***Für eine 3. Beteiligung zum RPD vorgesehene Änderungen***

***Hier: Änderungen der graphischen Darstellung im Kreis Mettmann  
im Vergleich zur Fassung gemäß Regionalratsbeschluss vom  
23.06.2016 (ohne gesondert aufgeführte Änderungen der  
Windenergiebereiche und der Verkehrsdarstellungen)***

## Ä3BT-Erkrath Nr.01

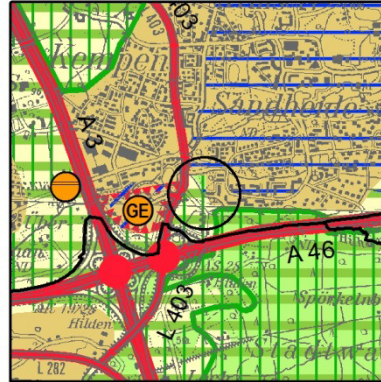
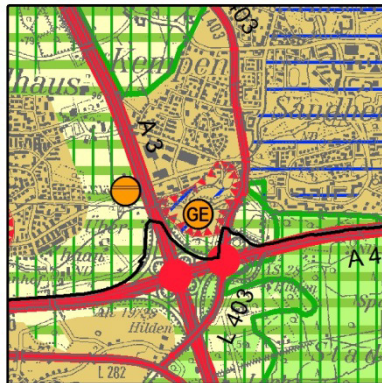
Im Bereich der Rücknahme des Bereiches zum Schutz der Natur (BSN) ist die Planung eines Regenüberlaufbeckens, der den angrenzenden Hühnerbach entlasten soll, vorgesehen. Aufgrund der Inanspruchnahme des Waldbereiches, der durch die Darstellung des BSN gesichert und entwickelt werden soll, wird der BSN zurückgenommen, um die vordringliche Planung des Regenüberlaufbeckens zu ermöglichen.

Aufgrund dieser Änderung der zeichnerischen Darstellung sollen – als nicht wesentliche Beikartenänderung – auch die entsprechenden Darstellungen in den Beikarten 4 D und 4 E vor einem Aufstellungsbeschluss noch geändert werden.

## Ä3BT-Erkrath Nr.02

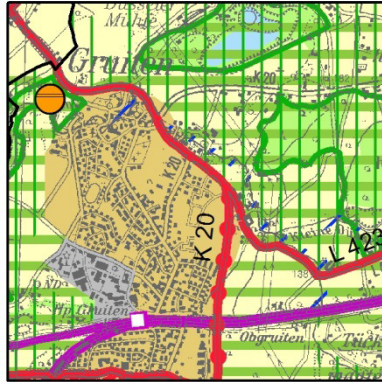
Die Grenze zwischen ASB und ASB-GE wird verschoben aufgrund der bestehenden Wohnbebauung und des Sportplatzes.

## Ä3BT-Haan Nr.01

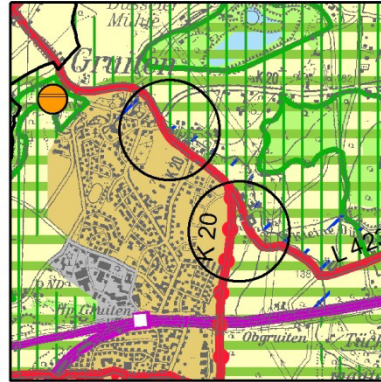
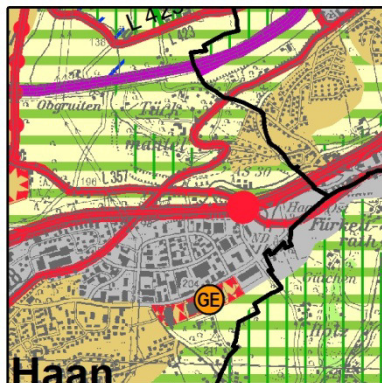
Bei der Abgrenzung des ASB nördlich der K20 im Bereich der Außenbereichssatzung „Pastor-Vömel-Straße“ – wie im GEP99 dargestellt und wie im zweiten Entwurf des RPD noch enthalten – handelt es sich um eine zeichnerische Ungenauigkeit. Regionalplanerisch ist die K20 in diesem Bereich nach Norden die topografische Siedlungsgrenze für den ASB Grunten. Daher wird die Darstellung des ASB nördlich der K20 zurückgenommen.

Im Zuge der geänderten Darstellung des ASB wurden auch die Regionalen Grünzüge gemäß dem Konzept (s. Begründung Kap. 7.2.6.1 – Kap. 7.2.6.6) bis an die neuen Grenzen der ASB nachgezogen.

Aufgrund dieser Änderung der zeichnerischen Darstellung sollen – als nicht wesentliche Beikartenänderung – auch die entsprechenden Darstellungen in der Beikarte 4C vor einem Aufstellungsbeschluss noch geändert werden.

## Ä3BT-Haan Nr.02

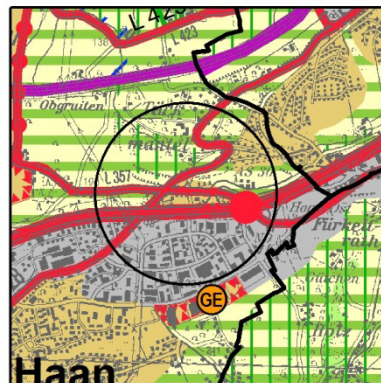
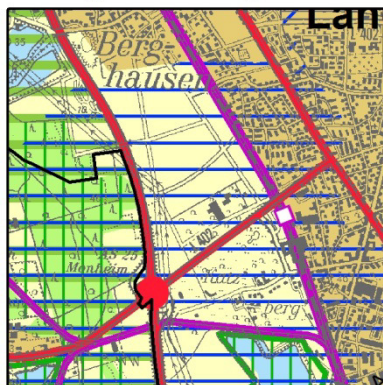
Die Darstellung des ASB im Bereich der „Polnischen Mütze“ erfolgt aufgrund der tatsächlich vorhandenen Wohnbebauung und der vorhandenen gewerblichen Nut-

Aufgrund dieser Änderung der zeichnerischen Darstellung sollen – als nicht wesentliche Beikartenänderung – auch die entsprechenden Darstellungen in der Beikarte 4C vor einem Aufstellungsbeschluss noch geändert werden.

## Ä3BT-Langenfeld Nr.01

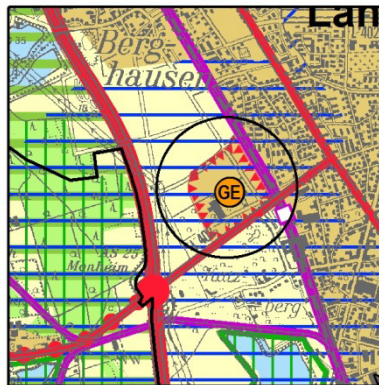
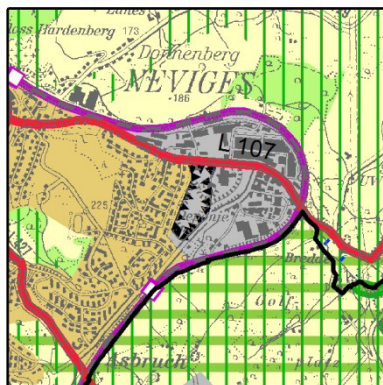
Für die Stadt Langenfeld war bisher ein Bedarf von 16 ha Wirtschaftsflächen in das Bedarfskonto eingerechnet worden. Auf eine entsprechende zeichnerische Darstellung im Bereich des Alten Knipprather Weges war bisher aus Vorsorgegründen verzichtet worden, da dieser Bereich in einer Wasserschutzzone IIIA liegt.

Der Regionalrat hat im Nachgang der Erörterung erwogen, in diesem Bereich dem Belang der Deckung des Gewerbeflächenbedarfs mehr Gewicht einzuräumen. Im betreffenden Bereich erfolgt daher eine Darstellung von ASB-GE für die bestehenden im Flächennutzungsplan enthaltenen Bauflächen (7 ha) sowie weitere 16 ha zur Deckung des Gewerbeflächenbedarfs.

## Ä3BT-Velbert Nr.01

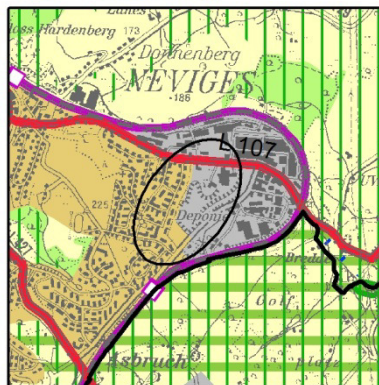
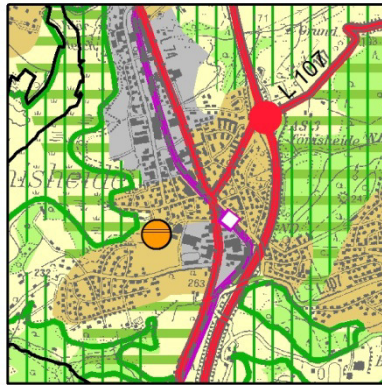
Durch den endgültigen Abschluss der Abgrabung (ehemalige Tongrube / Ziegelei Buschmann) entfällt die Darstellung als BSAB. Aufgrund der tatsächlichen aktuellen Nutzungen in diesem Bereich erfolgt überwiegend eine Darstellung als GIB sowie im südlichen Bereich eine Darstellung als ASB.

## Ä3BT-Velbert Nr.02

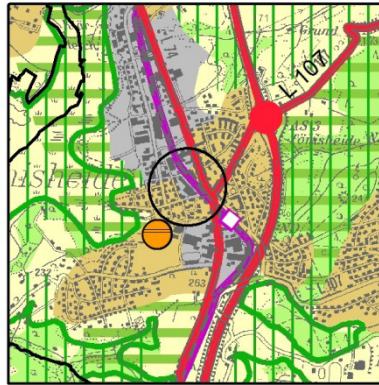
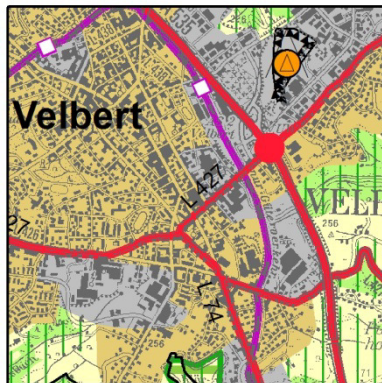
Der ASB wird in GIB geändert, da sich in dem Bereich ein Industriebetrieb befindet. Durch die GIB-Darstellung soll dieser in seinem Bestand gesichert werden.

## Ä3BT-Velbert Nr.03

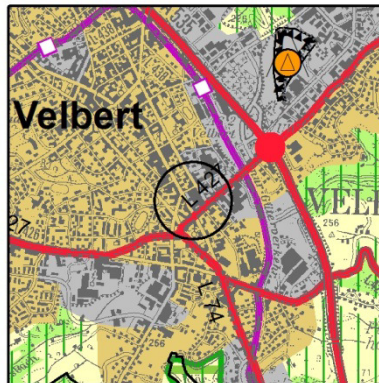
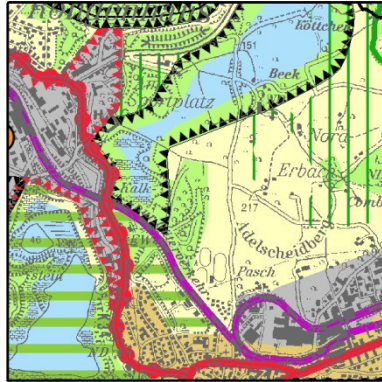
Der ASB wird in GIB geändert, da sich in dem Bereich ein Industriebetrieb befindet. Durch die GIB-Darstellung soll dieser in seinem Bestand gesichert werden.

## Ä3BT-Wülfrath Nr.01

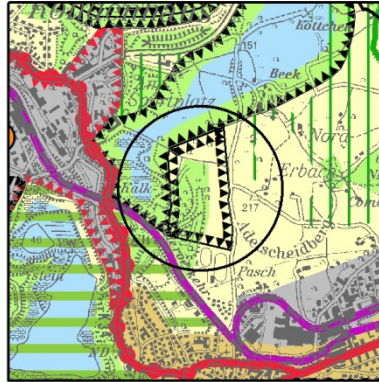
Aufgrund der tatsächlichen Nutzung der Halde Dachskuhle wird der Bereich der Halde zeichnerisch dargestellt.
